## Vysvetlenie súťažných podkladov č. 1 až 4

Vo verejnom obstarávaní na predmet zákazky „**Odborná a komplexná starostlivosť o plochy zelene na Dúbravsko - Karloveskej radiále**“, vyhlásenom vo Vestníku verejného obstarávania pod značkou 13995-MSS, boli doručené nasledovné otázky:

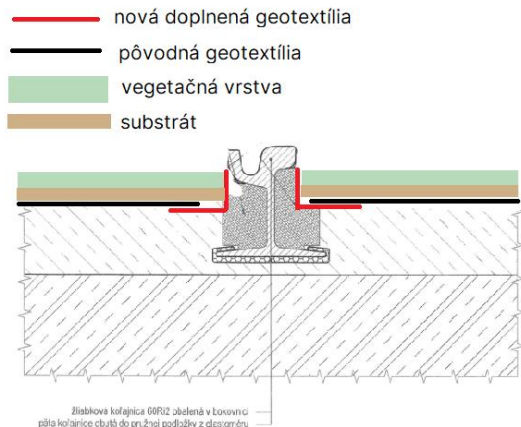
Odstavec druhý: Obstarávateľ uvádza doplnenie textílie horizontálne aj vertikálne. Podľa našich zistení je pod celým kobercom Sedum aplikovaná filtračná textília horizontálne - od koľaje po koľaj. Vertikálne sú použité gumové ochranné pásy určené pre ochranu koľají. Nerozumieme prečo sa má meniť separačná-filtračná textília a nerozumieme ako sa má osadiť vertikálne? Nie je ju možné kotviť a nie je ju možné lepiť. žiadame dodať výkres vrátane presného technologického postupu a výpisu certifikovaných materiálov na koľajové trate.

2a) Separačná-filtračná textília sa nemá meniť, ale sa má doplniť po okrajoch podľa nákresu:

Ilustračný obrázok typu plastovej zatravnovanej dlaždice:

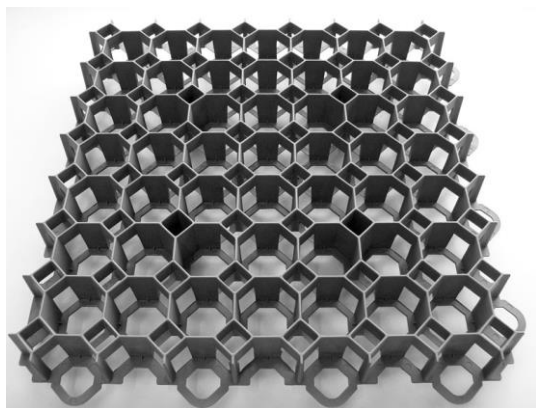
bod 4.3.1.2.: Zhutnenie prešľapov: navrhnutá technológia nie je realizovateľná. Použiť zatravnovacie tvárnice s aplikáciou Sedum z multiplatov /pol.104. nie je technologicky možné nakoľko výška otvoru v zatravnovacej dlaždici nezodpovedá veľkosti koreňového balu Sedum z multiplata. Tiež upozorňujeme, že Sedum rastie inak ako trávny koberec - je vyššie a neznáša zašľapanie. Na rast potrebuje minimum 5 cm a viac, naopak tráve vyhovuje 1cm+. Na trhu sa nevyskytujú zatravnovacie dlaždice, ktoré zodpovedajú týmto potrebám. žiadame doplniť vzorový výkres - vrátane pohľadu a rezu s doplnením o presné typy a postup realizácie a následnej údržby.

Postup realizácie:

- dlaždica bude vyplnená do substrátom 1/3 svojej výšky,
- výsadba rozchodníka môže byť realizovaná pomocou rezkov, alebo sadeníc,
- vysadený rozchodník bude cez otvory v stenách dlaždíc prekoreňovať.
